Informe Consolidado de Solicitud de Aclaraciones, Rectificaciones y/o Ampliaciones a la Declaración de Impacto Ambiental del proyecto "Extracción de material integral desde Pozo Lastrero Parcela 27, Comuna de La Serena"

Nombre del Titular : Áridos Aconcagua S.A.
Nombre del Representante Legal : Andrés Pablo Valdivieso Lacassie y Luis Felipe Ureta Vicuña.
Dirección : El Bosque Norte N°0177 P5, Comuna de Las Condes, Región Metropolitana de Santiago.

El presente Informe Consolidado de Solicitud de Aclaraciones, Rectificaciones o Ampliaciones a la Declaración de Impacto Ambiental del proyecto **"Extracción de material integral desde Pozo Lastrero Parcela 27, Comuna de La Serena"**, contiene las observaciones generadas en virtud de la revisión de la DIA.

Figura 8-19 Área de inundación Caudal de T=100 años

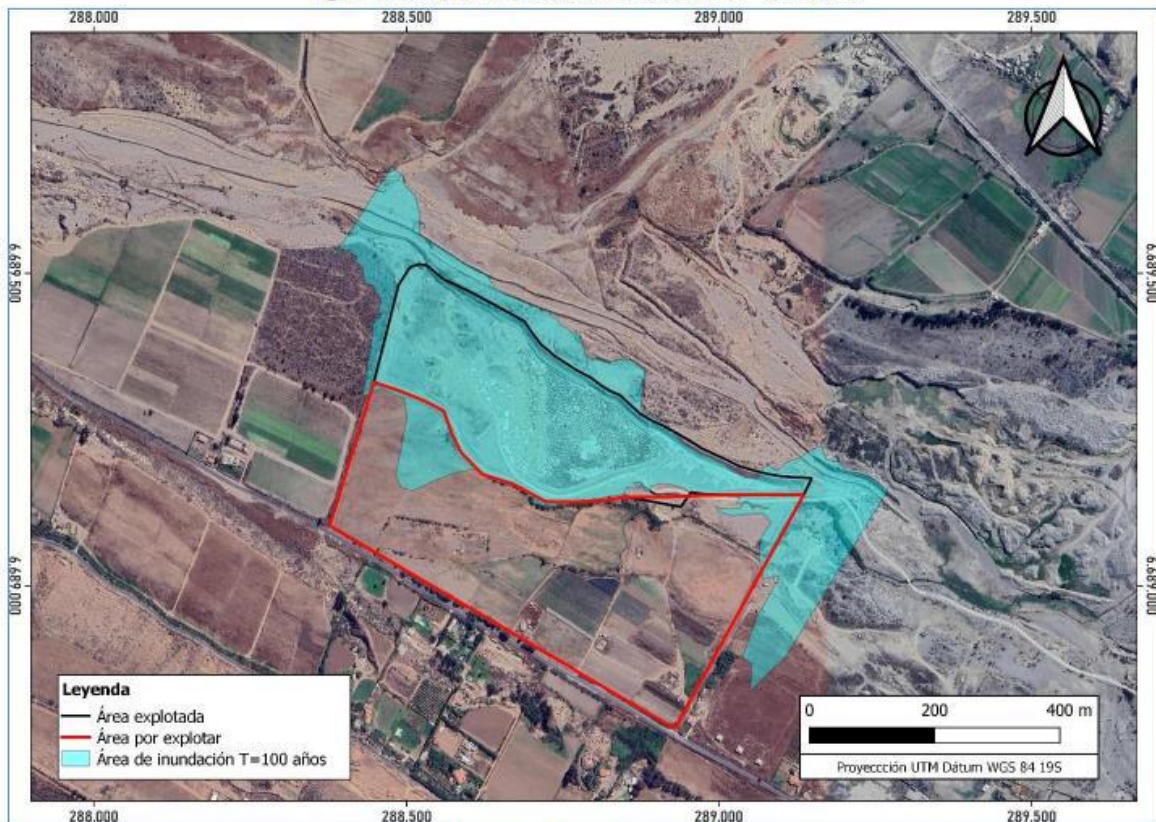
3.5. Se solicita al titular analizar la aplicabilidad del PAS 156, ya que se proyectan obras y actividades en el área de inundación para T=100 años. Al respecto, considerar la siguiente imagen:
